**INFRASTRUTTURE FERROVIARIE STRATEGICHE DEFINITE DALLA LEGGE OBIETTIVO N. 443/01  
PROGETTO LINEA AV/AC TORINO – VENEZIA, TRATTA MILANO – VERONA  
LOTTO FUNZIONALE BRESCIA – VERONA**

Valutazione delle situazioni di particolare impatto ambientale nel territorio del Comune di Poncarale.

**OSSERVAZIONI** alla procedura di Valutazione di Impatto Ambientale ai sensi dell'art.165, art.167 (comma 5) e dell'art.183 del D. Lgs.vo n.163/2006 e s.m.i.

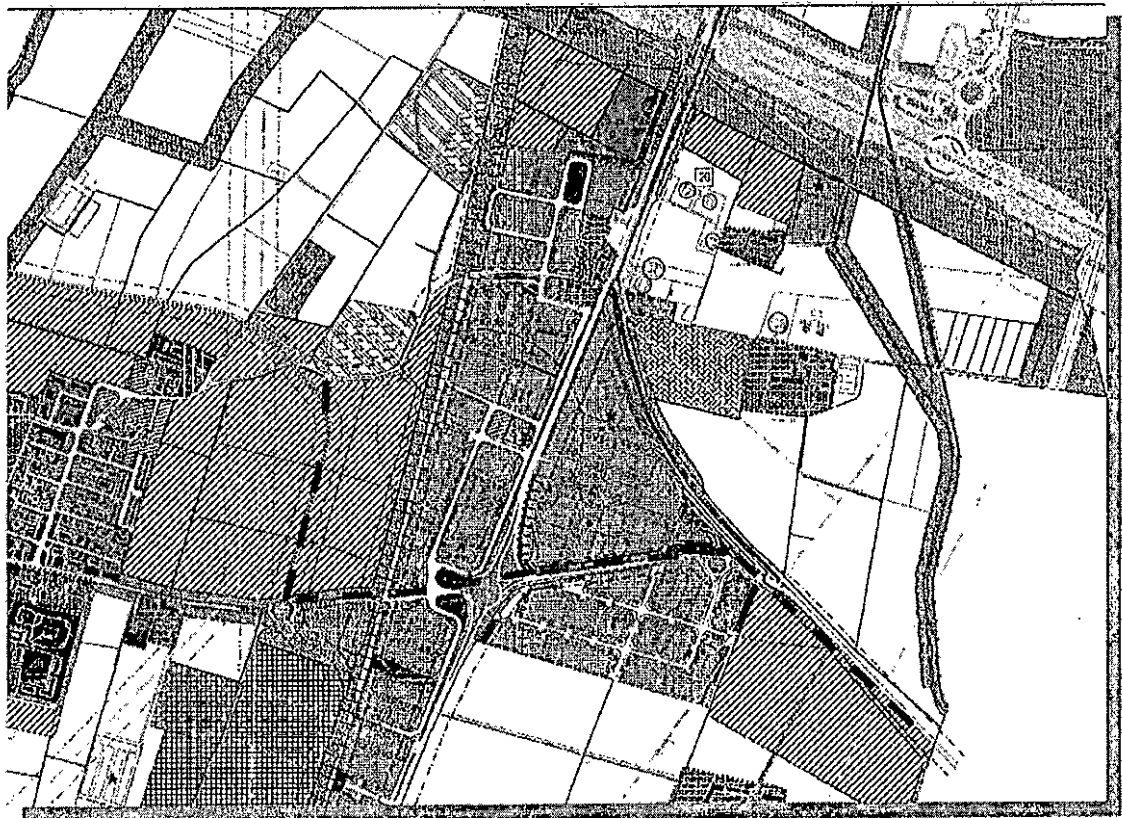
La viabilità del cantiere Gardesana presenta un palese criticità relativamente alla nuova rotatoria prevista sulla SP45bis. Essa infatti risulta a una distanza di circa 50 m da una rotatoria già esistente che serve per smistare il traffico diretto verso il casello della autostrada A21 (Brescia Sud). La rotatoria già esistente sulla SP45bis funge già da collegamento con la strada che porta alla cascina Malfatto, individuata parzialmente come viabilità di cantiere, e anche con la strada in sinistra idrografica al canale del Naviglio (già utilizzata anch'essa per il cantiere di Centro Padane e individuata come viabilità di cantiere da Cepav Due).

Si chiede quindi che la rotatoria prevista da progetto venga eliminata dato che è già possibile connettersi alla viabilità esclusiva del cantiere attraverso la rotatoria esistente sulla SP45bis (Figura 1).

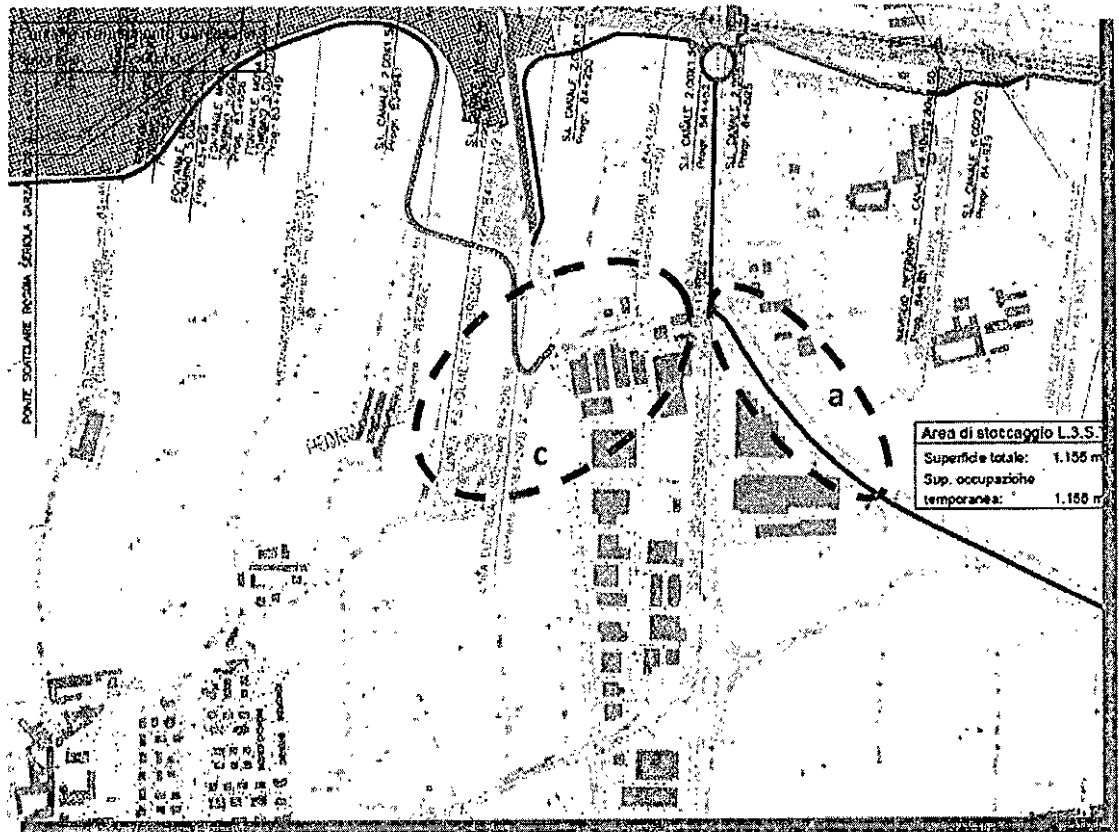
- a) un tratto della SP24 che si vuole utilizzare è dismesso da anni e risulta attualmente impraticabile, essendo stata spostata l'intersezione tra la SP24 e la SP45bis più a Sud, mentre nel progetto risulta indicato come tratto di strada che porta al cantiere;

- b) si prevede di utilizzare come strada di comunicazione tra la viabilità principale e il cantiere la strada ponderale già utilizzata da Centro Padane all'epoca della realizzazione del raccordo per il casello autostradale. Tale strada è attualmente di proprietà privata e in uso al proprietario e risulta unica via d'accesso alla cascina Francesca. Essendo terminato il cantiere di Centro Padane la stessa ha perso le autorizzazioni di utilizzo della via come strada di cantiere.

- c) Viene indicata quale uscita principale di tale strada ponderale la via A. Gallo, strada comunale di collegamento tra il centro abitato e l'area artigianale, che oltrepassa i binari dell'Olmeneta attraverso un passaggio a livello stretto e poco praticabile soprattutto per mezzi pesanti. L'utilizzo di questo sistema stradale risulterebbe quindi difficoltoso oltre che a gravare sul normale traffico comunale.

Per questi motivi si chiede di sfruttare la viabilità di cantiere già utilizzata da Centro Padane (che aveva un cantiere nella stessa posizione del cantiere Gardesana di Cepav Due) (Figura 2). Tale viabilità metterebbe in collegamento l'accesso al cantiere direttamente con l'intersezione tra la SP24 e la SP45bis attraverso un nuovo collegamento tra via A. Gallo e via G. Marconi. Tale collegamento è in via di realizzazione da parte di Centro Padane (Le aree sono state già espropriate ed in via di frazionamento per l'acquisizione da parte del comune. Il progetto esecutivo è stato già acquisito e approvato dal comune). Lo stesso inoltre prevede già più di un accesso da strade vicinali già evidenziate sul progetto come vie utilizzabili. È importante sottolineare che questa soluzione contribuisce ad alleggerire ogni interferenza sulla viabilità comunale. Si chiede quindi di rivedere la viabilità di cantiere utilizzando la soluzione sopracitata.

*Figura 4 - Estratto della tavola del PGT di Poncarale (Piano delle Regole, Tav. 1 - Rappresentazione cartografica uso del suolo, variante 2012) evidenziato in colore blu il tratteggio della strada da realizzare*

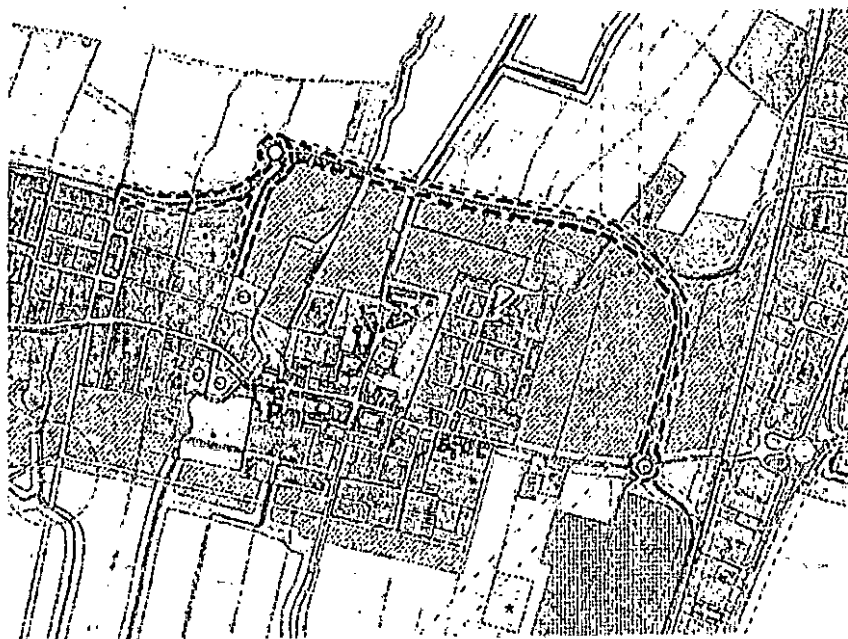
Anche alla luce del risparmio dovuto alla ragionevole proposta di eliminare la rotatoria sulla ex SP45bis si chiede che si proceda alla realizzazione del tratto di strada di collegamento tra via G. Marconi e via A. Gallo e alla sua successiva cessione al comune di Poncarale (proprietario delle medesime aree). Si chiede inoltre che tale intervento venga concluso attraverso il prolungamento della stessa fino a Via XXV Aprile con relativo collegamento alla quella esistente in modo da costituire un unico lotto funzionale (Figura 4).
